Controlebezoek – Periodiek [Hfst 6.5]

Verslagnummer: 15/04072024/35979/1/1

Sint-Elooiweg 67, 1861, Meise (België)

Elektrisch bord

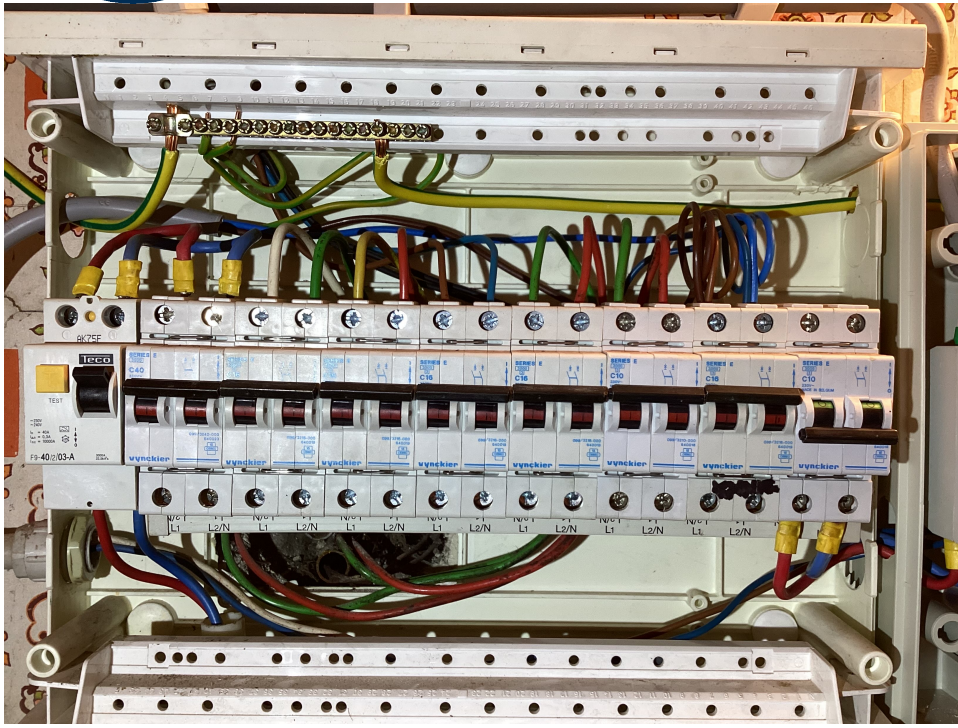
- De aarding van de stopcontacten zijn niet aangesloten op de aardingsgeleider. oAfd 5.3.5.2.b
- het eendraadsschema en situatieplan zijn niet aanwezig. – oAfd 3.1.2.1

- De kringen, de onderbrekingstoestellen en of de beschermingstoestellen zijn niet duidelijk en zichtbaar gekenmerkt. – Afd 3.1.3
- De kring(en) die stopcontacten bevatten zonder aarding zijn niet beschermd door een differentieelstroombeschermingsinrichting met een hoge of zeer hoge gevoeligheid. [oAfd 8.2.1]

- De sectie van de geleiders is niet aangepast aan de grote van de automaten en zekeringen. – oAfd 4.4.1.5
- Schakelaars / stopcontacten / aftakkingsdozen zijn niet conform bevestigd. – oAfd 5.3.4.2c; oAfd 5.3.5.2 ; Afd 1.4.1 - 1.4.2; oAfd 5.3.5.4

- Het gebruik van kabels van het type VTMB, VTLB en/of VTLMb is verboden in de vaste installatie. - Hfdstk 2.7; Afd 5.2.7; Afd 5.2.9
- Een of meerdere stopcontacten zijn niet van kinderbeveiliging voorzien. – oAfd 4.2.2.3.b; Afd 8.2.1 – 8.2.2

- het gebruik van stopcontacten met randaarding is niet toegestaan.
